COMMISSION ROYALE DES MONUMENTS ET DES SITES
KONINKLIJKE COMMISSIE VOOR MONUMENTEN EN LANDSCHAPPEN

Objet : SAINT-GILLES. Avenue Ducpétiaux, 16

Demande de permis d'urbanisme portant sur des travaux de réaménagement intérieur et la modification de la façade avant et du volume de toiture.

Avis de la CRMS

Façade avant projetée (©extr. du dossier)

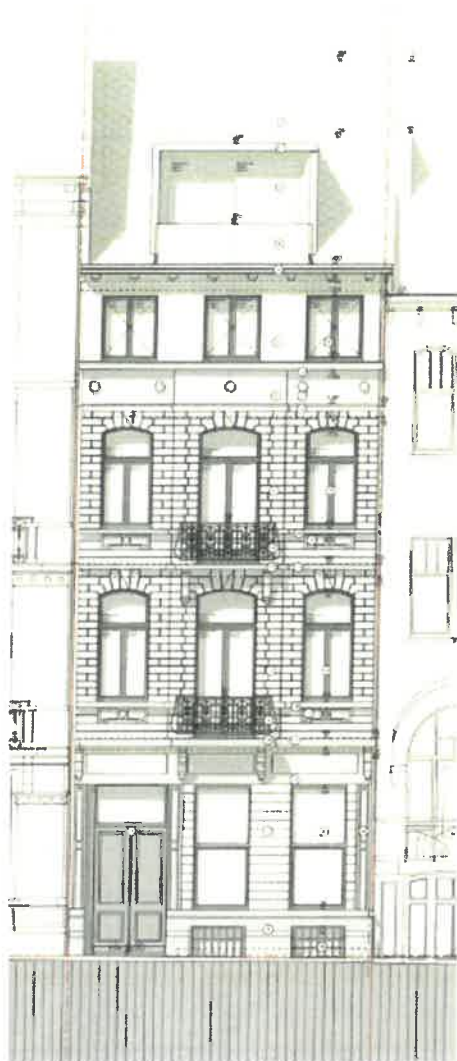
En étant favorable à la remise en valeur de cet immeuble, la CRMS émet les remarques suivantes concernant les interventions en toiture. Elle ne s'oppose pas à la surélévation de celle-ci mais elle demande :

- de renoncer à la grande lucarne en façade avant, dont l'impact serait visuellement peu harmonieux par rapport à la bâtisse ainsi que dans l'alignement de la rue et dans la perspective depuis la rue du Portugal. Il s'agit aussi que cette maison conserve son architecture d'accompagnement par rapport à ses voisins classés et donc de limiter les nouveaux volumes en toiture. La CRMS demande donc au minimum de se conformer aux prescriptions du RCUZ « Quartier de l'Hôtel de Ville » concernant les lucarnes, ce qui implique un rythme tripartite de lucarnes étroites :

- de rester dans des matériaux traditionnels de toiture et de ne pas utiliser de tuiles en aluminium, ni de placer un garde-corps vitré.

Enfin, elle s'étonne de voir, selon les photographies actuelles, que les fenêtres du dernier niveau ne se situent pas dans l'alignement des fenêtres des rez-de-chaussée et des deux premiers étages, alors que les plans de la situation existante montrent un parfait alignement. La CRMS demande de veiller à ce que l'alignement soit effectivement réalisé dans les travaux projetés.

« ARTICLE 22. : LUCARNES ET FENETRES DE TOITURE

§1er. Les nouvelles lucarnes ou fenêtres de toiture répondent aux conditions suivantes:

1° leur largeur cumulée ne dépasse pas la largeur totale des baies d'un niveau;

2° elles respectent le rythme des fenêtres de façades et sont axées sur celles-ci »
